Inspection de sécurité du passage à niveau n°181

Direction
Départementale
de l'Équipement
et de l'Agriculture
Hautes-Pyrénées

PN n° 181

Inspection réalisée de JOUR par : **Comité technique réuni pour le PN181, le 29 mai 2009**

Photo 5

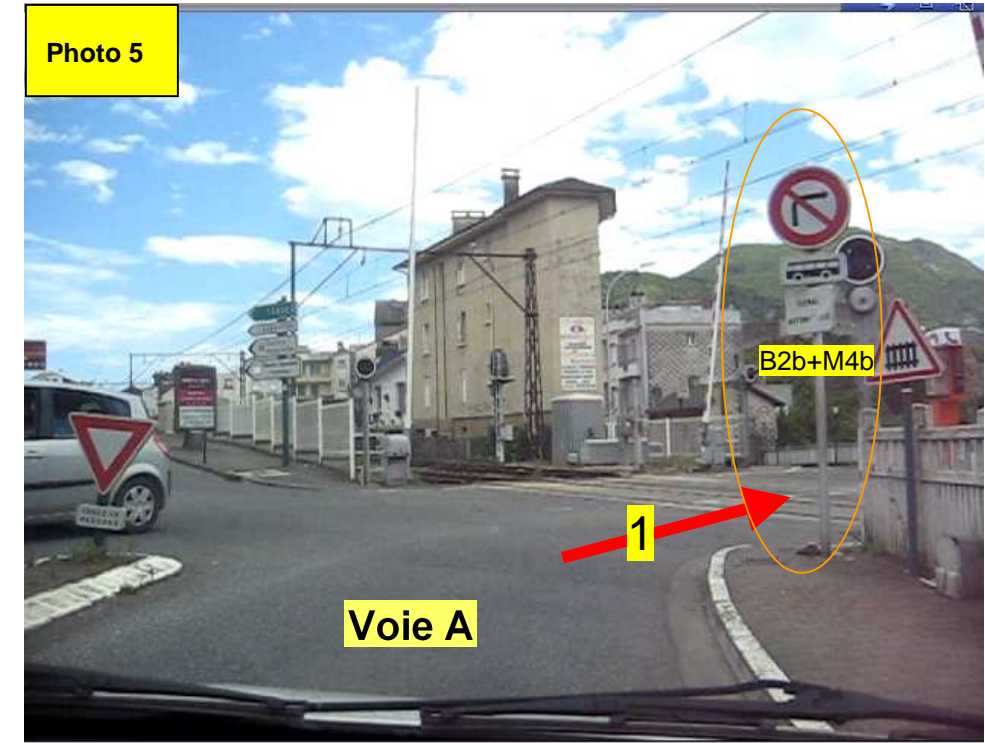
Interdiction pour les autocars d'emprunter la rue de Pau en direction de la grotte (voie D). (voir photo 5 et photo 9 de la page suivante). Néanmoins la signalisation actuelle ne permet pas aux chauffeurs de bus une lisibilité suffisante. Particulièrement de la voie B en direction des voies C et D (panneau B2b+M4b mal orienté). En venant depuis la voie B le panneau B9f interdisant au bus d'emprunter la voie D est peu visible. Il est de plus masqué ponctuellement par un panneau de publicité quand l'utilisateur se trouve sur la voie de tourne à gauche (photo 6).

Photo 7

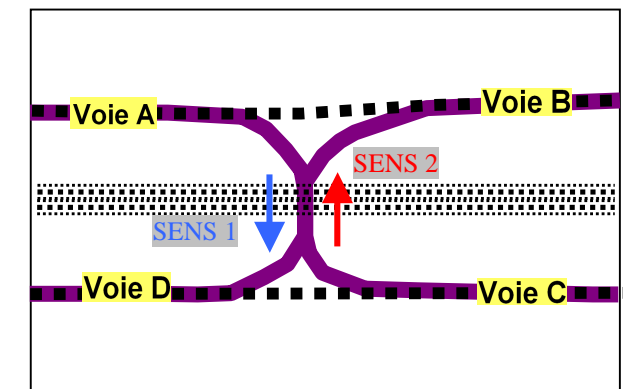
La photo 7 montre les difficultés de croisements pour des VL dans la rue de Pau (voie C) au droit du bureau de Tabac (type de difficultés à l'origine de l'incident du 5 avril 2008). On peut penser que la rue serait bloquée si la circulation impliquait des autocars ou des PL., provoquant ainsi des remontées de files jusqu'au PN181 et du stockage sur les voies ferrées

Voie C, stationnement devant le tabac presse gênant la circulation provenant du PN (photo 7)

Photo 9

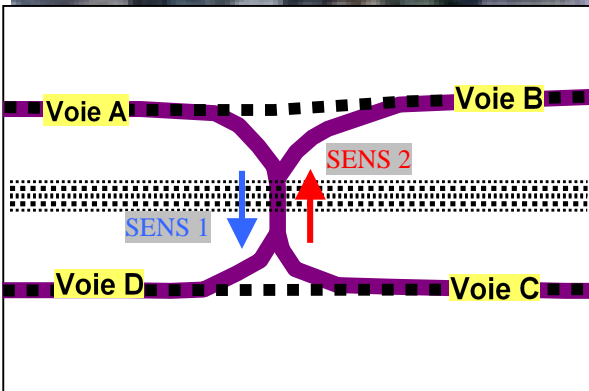
Circulation actuelle des bus et autocars

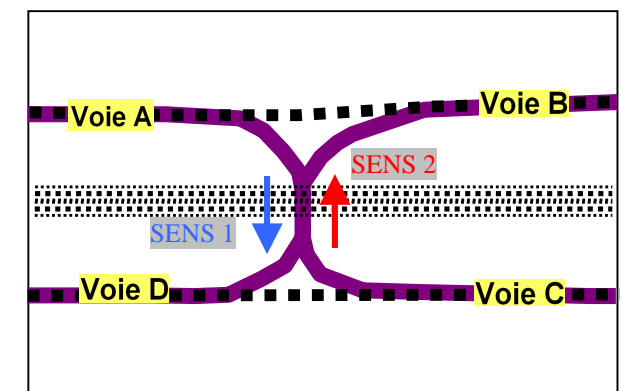
Malgré les feux R24 en action et la barrière en cours de fermeture, la clio grise provenant du tourne à gauche, ne reste pas positionnée derrière le cédez le passage, mais va se stationner devant la barrière.

Ceci peu s'avérer problématique si la même chose se produite avec un véhicule long ou plusieurs VL, il y aura alors un risque de blocage des flux sortant du PN depuis la voie C et blocage du carrefour) , (photos 21 et 22)

Photo 25

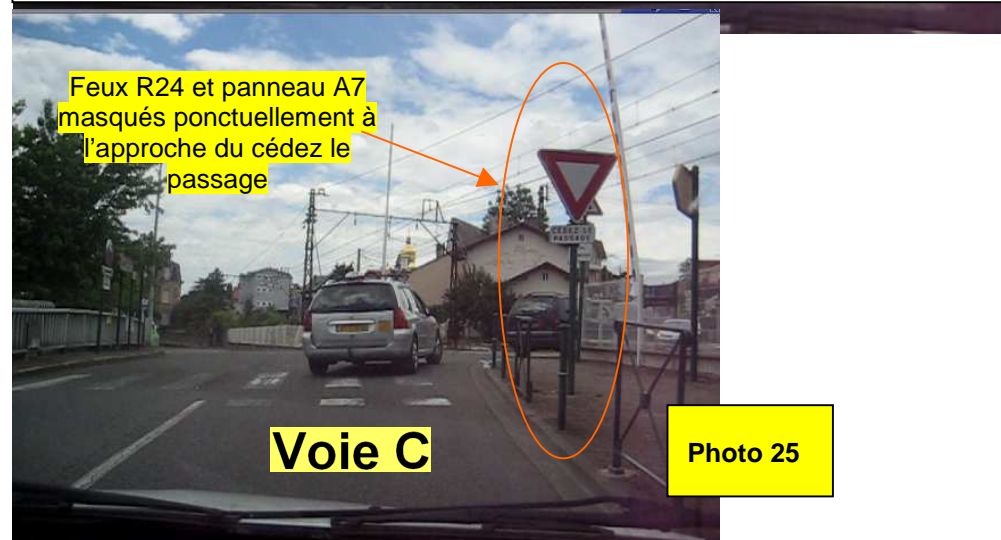
Usager de la voie D ayant franchit le cédez le passage pour avoir une meilleure visibilité et lisibilité sur le carrefour englobant le PN181. Risque de conflit et d'incompréhension du régime de priorité pour les usagers sortant du PN et risque d'immobilisation temporaire sur les voies ferrées

Mauvaise visibilité sur la PN depuis la voie C, arrivée parallèle aux voies ferrées du PN 181

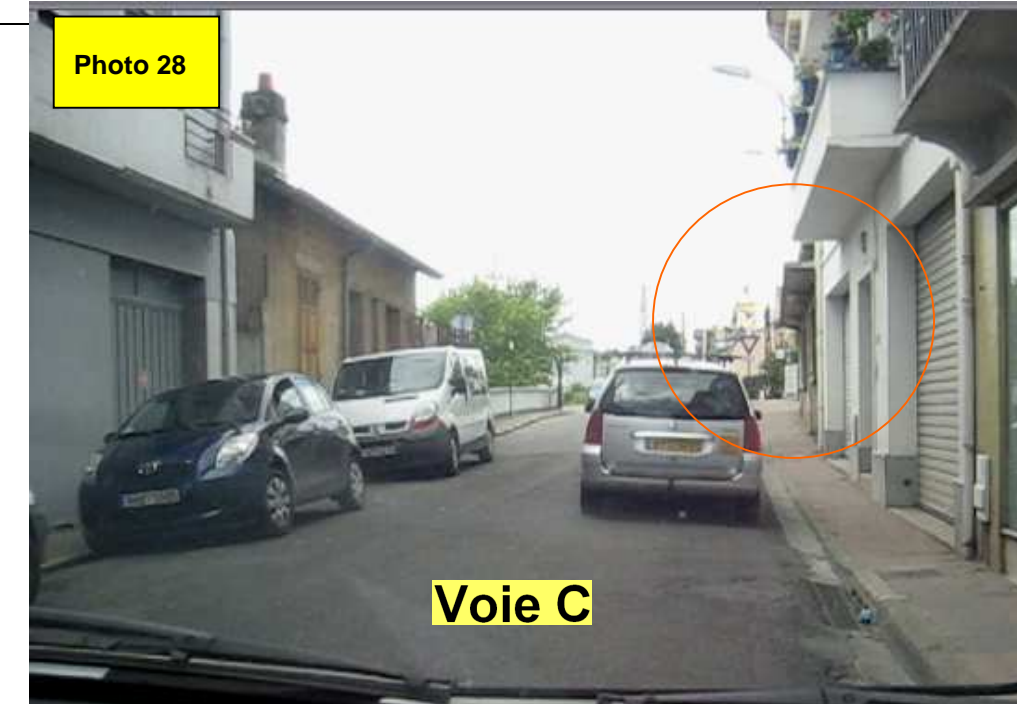
<p>La voie C arrive de façon parallèle au PN entraînant des difficultés de perception visuelle des barrières ou de la signalisation du PN. La découverte de la signalisation et des barrières ne se fait qu'à l'approche du cédez le passage (photos 28 et 29). La signalisation (panneau A7 et J10) peut être masquée un temps par la balise AB3a de cédez le passage (photo 30). La complexité du carrefour et la compréhension par l'utilisateur du régime de priorité n'incitent pas l'utilisateur à bien prendre en compte la signalisation du PN. De même la présence d'un passage piéton devant le cédez le passage vient s'ajouter à cette complexité (photo 29)</p> <p>Néanmoins les barrières sont visibles ainsi que les feux R24. On note la présence d'éclairage au carrefour des voies C et D avec le PN,</p>
	<p>La voie D arrive de façon parallèle au PN entraînant des difficultés de perception visuelle des barrières ou de la signalisation du PN. La découverte de la signalisation et des barrières ne se fait qu'à l'approche du cédez le passage. On note la présence de marquage au sol et d'un passage piéton apportant de la confusion pour l'utilisateur. Le bon marquage est celui situé le plus en retrait par rapport au PN avant le passage piéton (inutile à cet endroit car il n'y a pas de trottoir du côté du PN). Malheureusement depuis ce marquage au sol, il n'y a une mauvaise perception du PN et de son environnement conduisant l'utilisateur de la voie D à s'avancer et franchir à la fois le marquage au sol et le passage piéton. (voir remarque III.1) (photo 31).</p>

Signalisation nécessaire aux abords du PN 181 de LOURDES dans les conditions de circulation actuelle

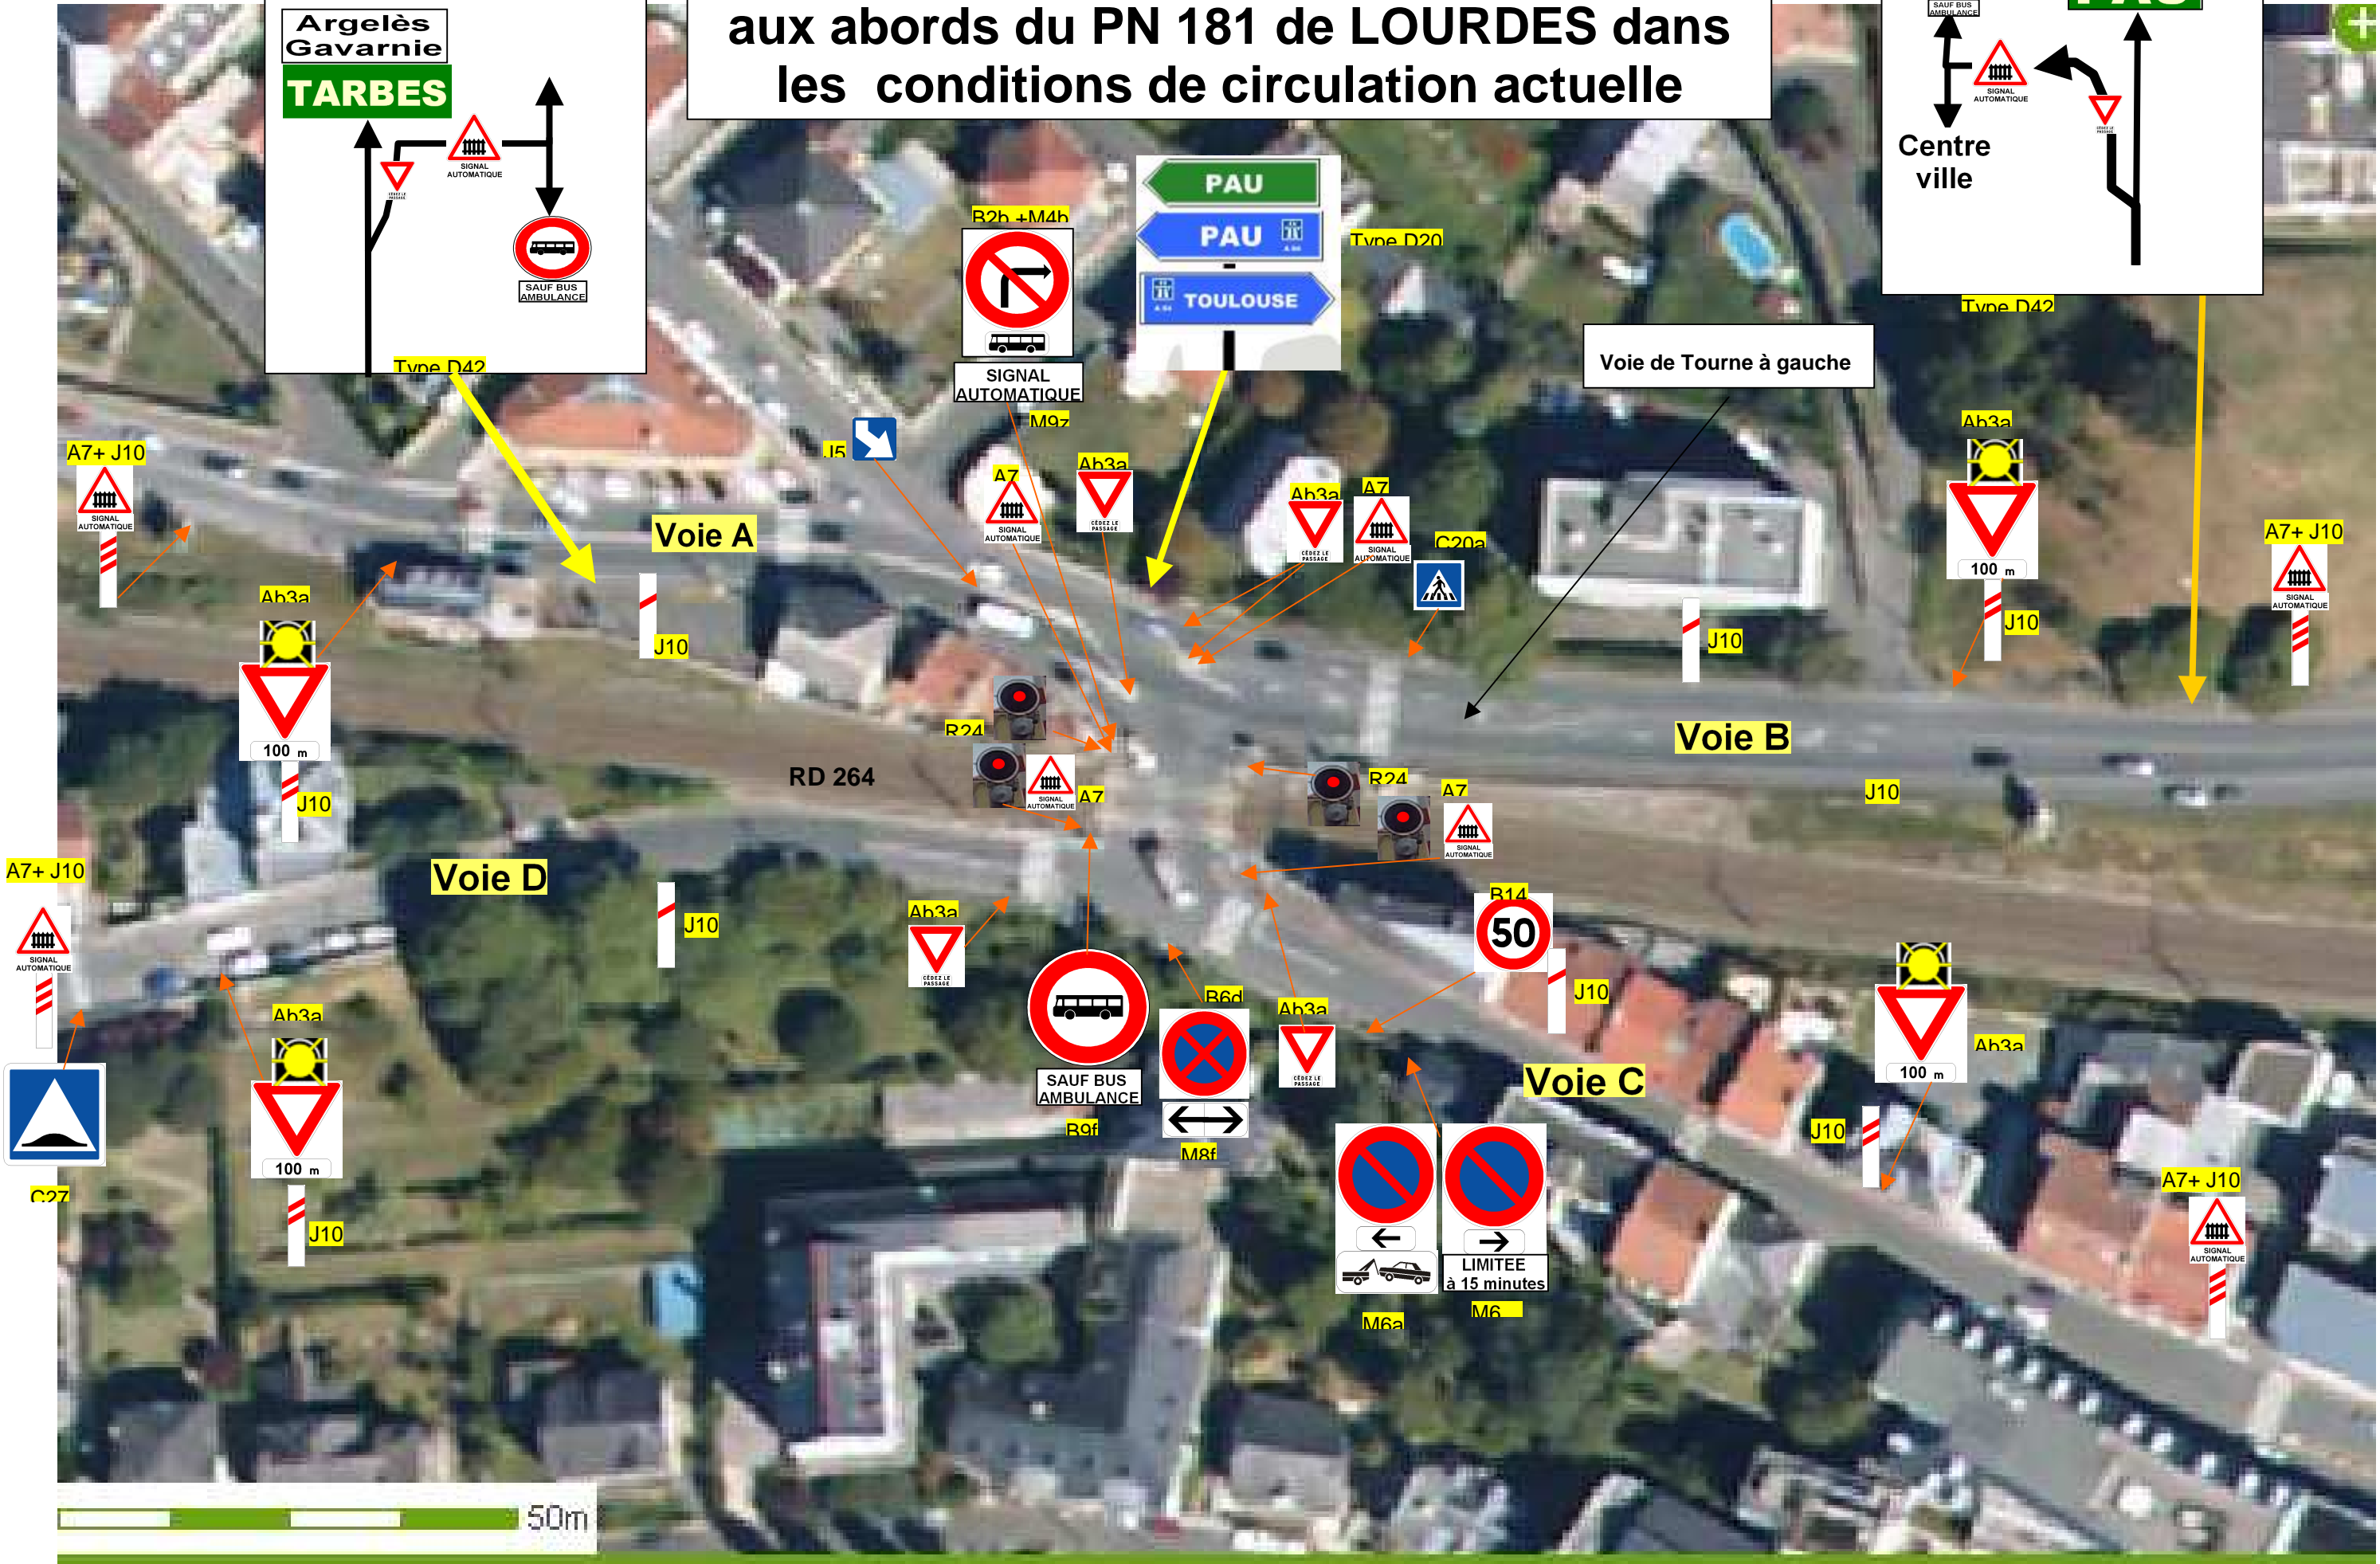
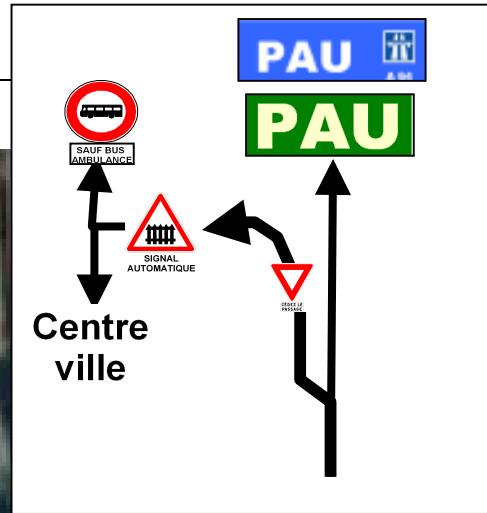
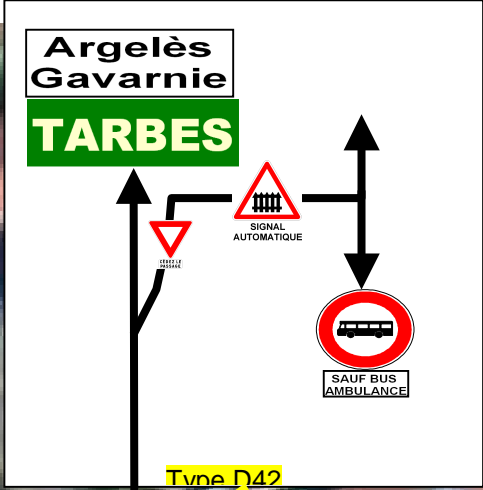
La lisibilité de ce PN pourrait être améliorée par l'installation d'un ensemble de pré-signalisation, comprenant les balises J10 d'annonce du PN, ainsi qu'une diagrammatique de pré-signalisation directionnelle, mentionnant la présence du PN (voir schéma ci-après). De même la signalisation obligatoire du PN (panneaux A7) devra être complétée depuis les voies D et B. On observe également des effets de masque de certains panneaux sur les panneaux de signalisation du PN.

Le marquage matérialisant l'arrêt des véhicules lors de la fermeture des barrières, devra être matérialisé.

L'interdiction totale de franchissement du PN 181 aux véhicules de plus de 3.5 tonnes, (comprenant les bus, les bus ambulances, les autocars et les PL). Néanmoins dans l'éventualité où cette mesure est difficilement applicable la fermeture définitive du PN 181 apparaît la mesure la plus opportune.
